設計図書等に対する質問回答（令和6年7月22日大型公告分）

工 事 名	明石市役所新庁舎建設工事
-------------	--------------

明石市役所新庁舎建設工事

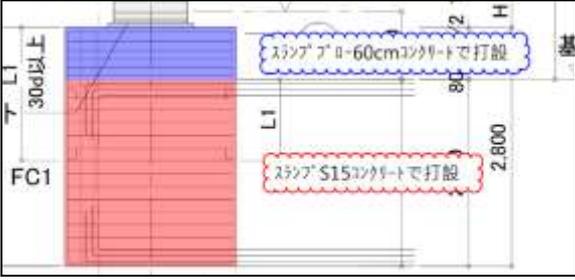
11.	市役所駐車場北側の工事車両出入口について、着工後すぐ歩道の切り下げ工	A-200 工事ステ

事に着手可能と考えますがよろしいでしょうか。	upp図(1)
回答	市役所駐車場北側の工事車両出入口については、必要な申請手続きを行った上で歩道の切下げに着手してください。	
12.	ステップ1-1で13 市役所駐車場仮囲い東側にパネルゲートを設置して工事車両出入口を追加することは可能でしょうか。	A-200 工事ステップ図(1)
回答	可能です。 なお、工事車両出入口を追加する場合は、交通誘導員の配置等の安全対策、来庁者や近隣住民、小学校(通学路)等への影響についても十分検討し、市や工事監理者、設計者等と協議の上実施してください。

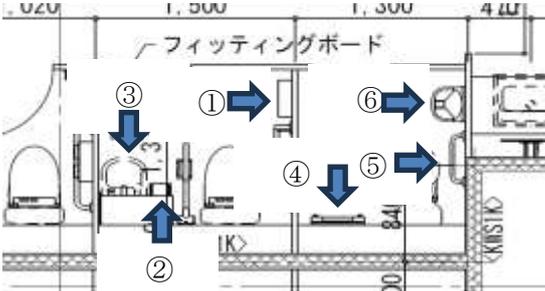
回 答	貴見のとおりです。	
134.	1F EV ホール1 の天井仕上が、仕上表 波型と一般部 EP、天井伏図アルミ複合板と岩綿吸音板で相違しています。仕上表を正と考えて宜しいでしょうか。御指示下さい。	A-24 A-18
回 答	EV ホール波型は仕上げ表（ガラス繊維不織布入り GB-R8+8）を正、一般部は天井伏図（GB-R12.5+DR12.0）を正と見込んでください。	
135.	1F EV ホール1 の壁仕上について、仕上表にて化粧鋼板+PB12.5+12.5 となっています。これは、建具 SFW のことと考え、在来壁(化粧鋼板+PB12.5+12.5)で仕上ではないと考えて宜しいでしょうか。御指示下さい。	A-24 A-58
回 答	A-59 の通り、SFW の扉が無い部分は GB-R12.5+12.5+化粧鋼板を見込んでください。	
136.	1F 市民交流スペース展開図 B 面の Y1 側のカーテンウォール近くに下り天井面が出てきますが、スチールプレートとなっています。他の部屋では、壁仕上に準ずるとあります。市民スペースも壁仕上と考え、EP+PB12.5+12.5+LGS65 で考えて宜しいでしょうか。御指示下さい。	A-92 A-93
回 答	1F 市民交流スペースのみスチールプレートを見込んでください。	
137.	エスカレーター防護柵について、部分詳細図で L 寸法は、ESC 詳細図によるとありますが、寸法まで記載ありません。平面詳細図寸法から L=1200 と考えて宜しいでしょうか。御指示下さい。	A-125 A-145 A-74
回 答	貴見のとおりです。	
138.	エスカレーター廻りの仕上について、SD 扉 (SD1-14) の収納部の壁 (KWF1) の壁仕上が不明です。EP+PB12.5+12.5 ステンレス巾木と考えて宜しいでしょうか。御指示下さい。	A-74

回 答	貴見のとおりです。	
139.	エスカレーター下の掲示スペースについて、展開図の記載のようなマグネット掲示板下地はあるのでしょうか。ある場合は、範囲御指示下さい。	A-93
回 答	マグネット掲示板は不要と見込んでください。	
140.	2F 待合ロビーの巾木について、仕上表ではステンレス巾木です。廊下の巾木がビニル巾木です。廊下と連続するので、待合ロビーもビニル巾木と考えて宜しいでしょうか。御指示下さい。	A-24 A-25
回 答	独立した壁、柱はステンレス巾木、廊下から連続する壁はビニル巾木と見込んでください。	
141.	6F 廊下4の天井高について、会議空調機械室に入る廊下の天井高が、天井伏図にCH=2500 となり、下り天井がある記載です。展開図ではそのようになっています。展開図を正と考えて宜しいでしょうか。御指示下さい。	A-20 A-85 A-107
回 答	A-20 天井伏図を正と見込んでください。	
142.	5F 会議室 LLL 兼大会議室の天井に折上天井があり、コーナー部が r=1000 の曲面になっていますが、曲面部はFGボード t=6.0+6.0 の上、布クロス貼と考えて宜しいでしょうか。御指示下さい。	A-20 A-27
回 答	A-21 に倣って見込んでください。	
143.	ECP・OPS 塗床に関して、詳細が不明です。機械室・ポンプ室同様の弾性カク樹脂系の塗床と同様と考えて宜しいでしょうか。御指示下さい。	A-28
回 答	貴見のとおりです。
